Title - Sujet Office Furniture	
Solicitation No. - N° de l'invitation 90030-180404/A	Amendment No. - N° modif. 005
Client Reference No. - N° de référence du client 90030-180404	Date 2018-10-18
GETS Reference No. - N° de référence de SEAG PW-\$MTA-160-15021	
File No. - N° de dossier MTA-8-41140 (160)	CCC No./N° CCC - FMS No./N° VME
Solicitation Closes - L'invitation prend fin at - à 02:00 PM on - le 2018-10-29	
Time Zone Fuseau horaire Heure Avancée de l'Est HAE	
F.O.B. - F.A.B. Plant-Usine: <input type="checkbox"/> Destination: <input checked="" type="checkbox"/> Other-Autre: <input type="checkbox"/>	
Address Enquiries to: - Adresser toutes questions à: Asquino, Carolina	Buyer Id - Id de l'acheteur mta160
Telephone No. - N° de téléphone (514) 348-4129 ()	FAX No. - N° de FAX () -
Destination - of Goods, Services, and Construction: Destination - des biens, services et construction: Office National du Film 1500 Balmoral Street Montreal, Qc H3A 2H7

MODIFICATION 005

Cette modification est émise pour répondre aux questions reçues à ce jour, le 17 octobre 2018, remplacer les plans originaux avec la version modifiée (dans la section pièce jointe de cet appel d'offre sur le site achatsetv

Plan pour les questions 19 à 21

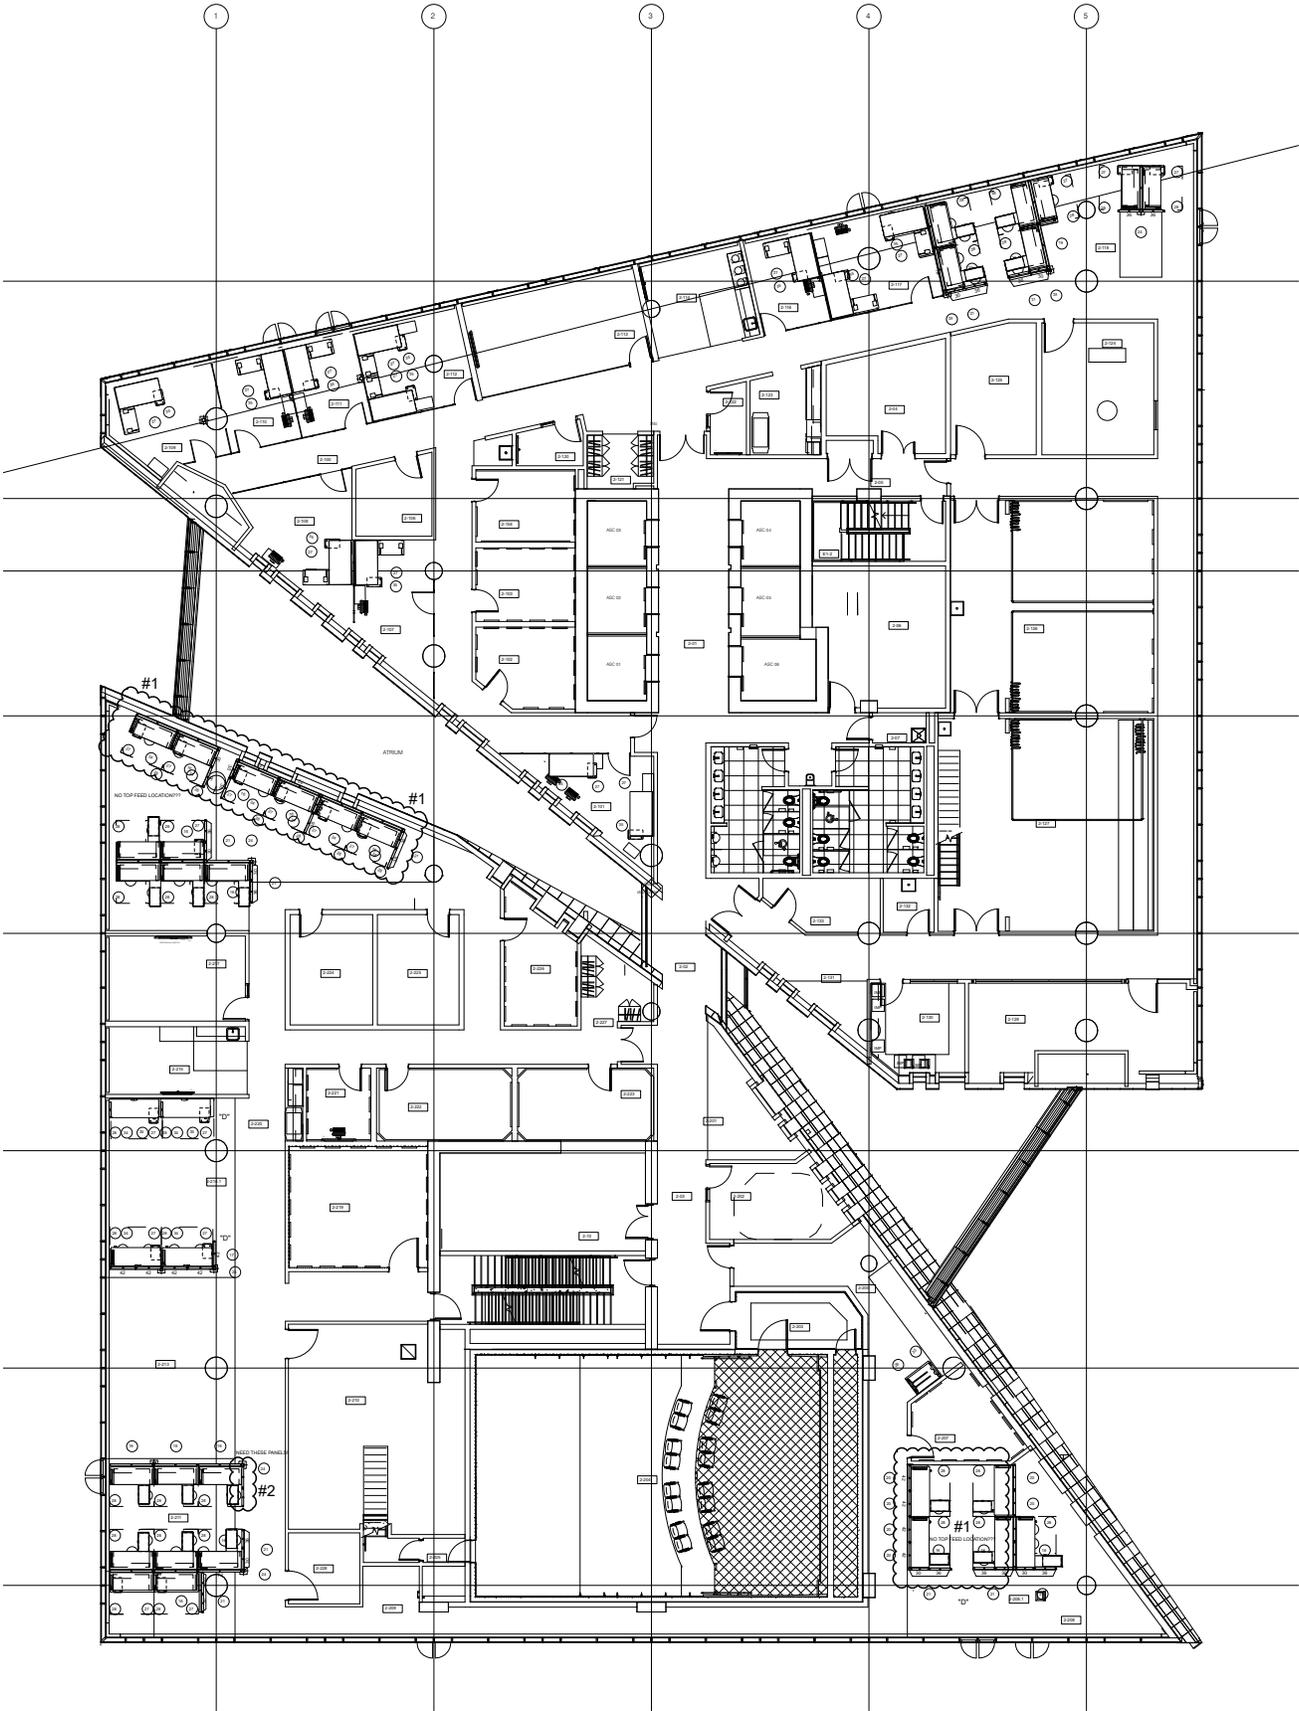
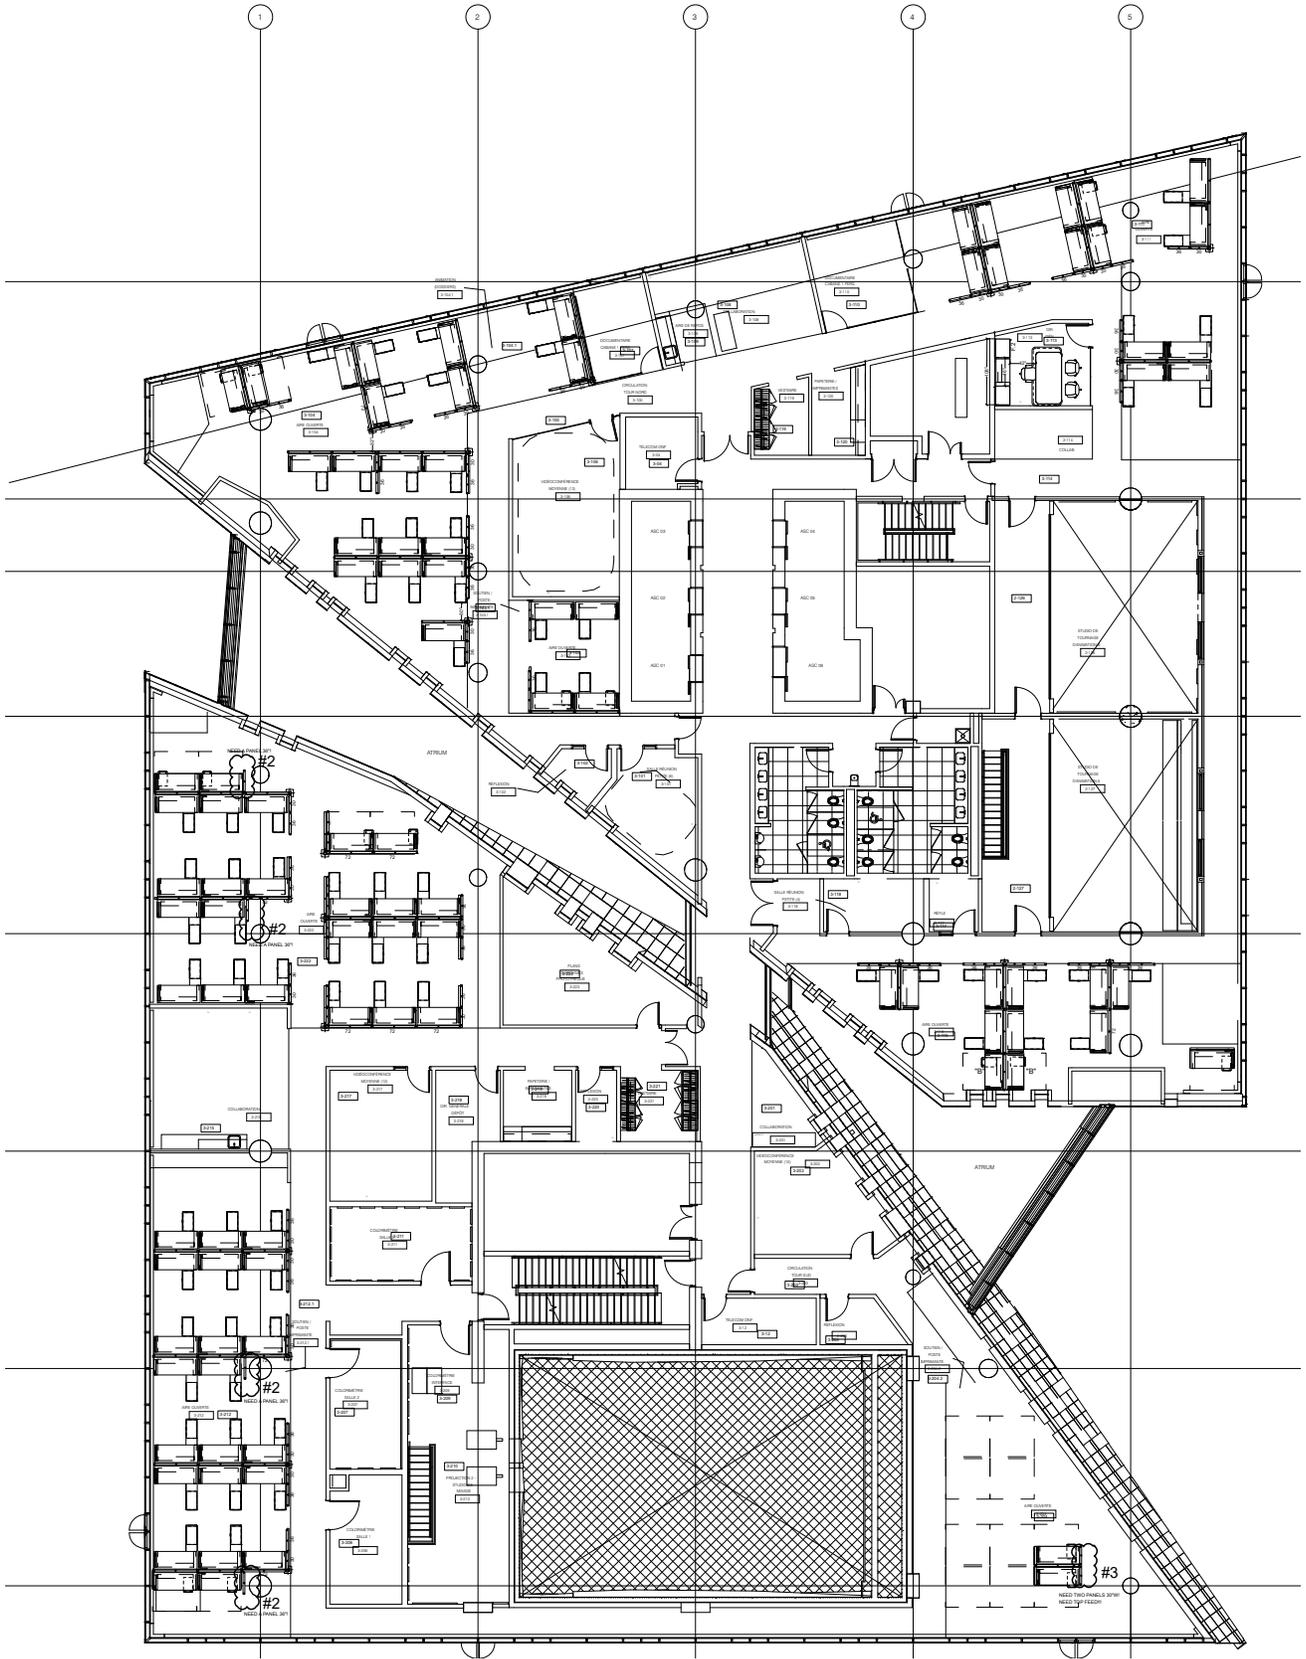
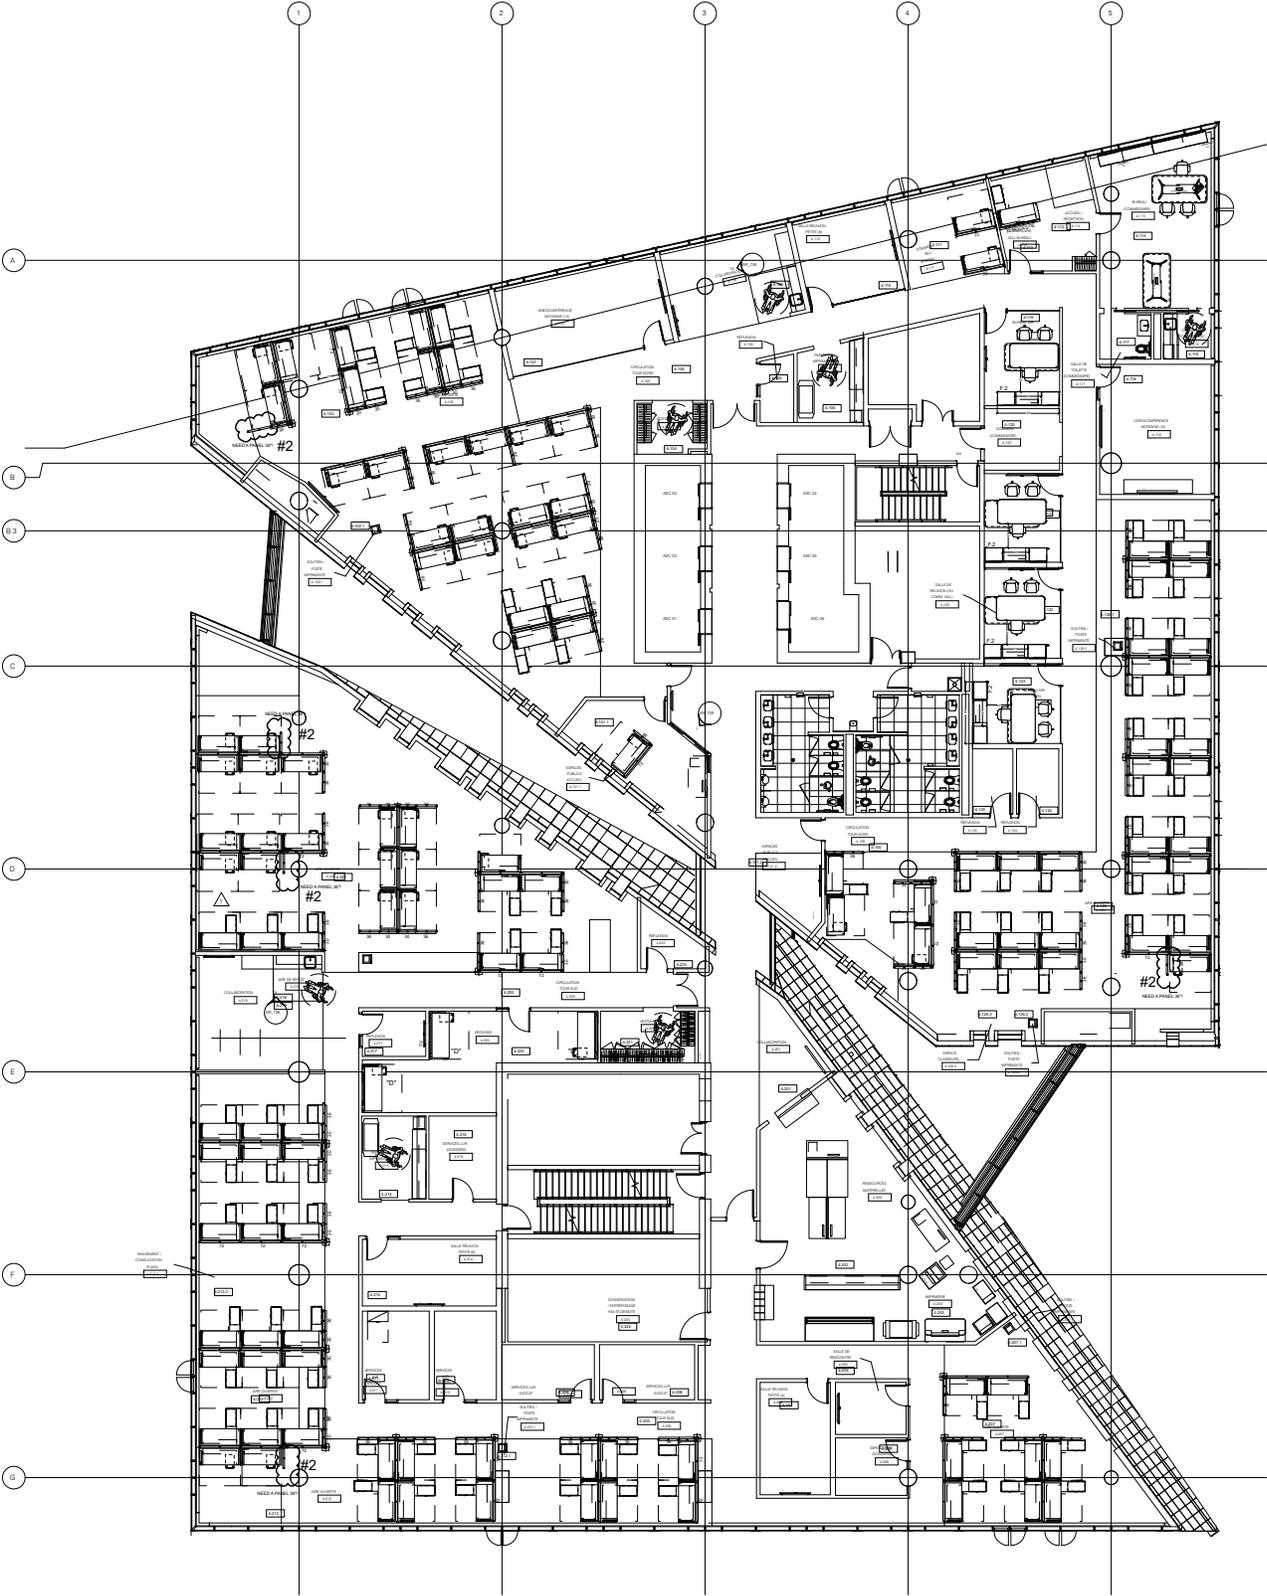
Q19. Note 1 aux plans (à la fin du document) : SVP confirmer localisation de la colonnette.

Q20. Voir Note 2 aux plans (à la fin du document) : Ajouter panneaux pour stabilité du produit. (Étant donné que les tables sont autoportantes, il est impossible de faire tenir une ligne de 3 panneaux de 72"L sans avoir des panneaux perpendiculaires à la ligne de panneaux)

Q21. Voir Note 3 aux plans (à la fin du document) : Ajouter panneaux pour stabilité du produit. (Étant donné que les tables sont autoportantes, il est impossible de faire tenir une ligne de 3 panneaux de 72" L sans avoir des panneaux perpendiculaires à la ligne de panneaux) et confirmer localisation de la colonnette.

R19. Le plan sera modifié pour ajouter un total de 4 colonnettes dans les 2 zones identifiées.

R20. La proposition d'ajouter des panneaux pour stabiliser est acceptée. Les plans ainsi qu'un tableau des quantités modifiés seront fournis.

R21. La proposition d'ajouter des panneaux pour stabiliser est acceptée. Les plans ainsi qu'un tableau des quantités modifiés seront fournis. Des colonnettes existantes seront relocalisées à l'endroit identifié dans les nouveaux espaces.
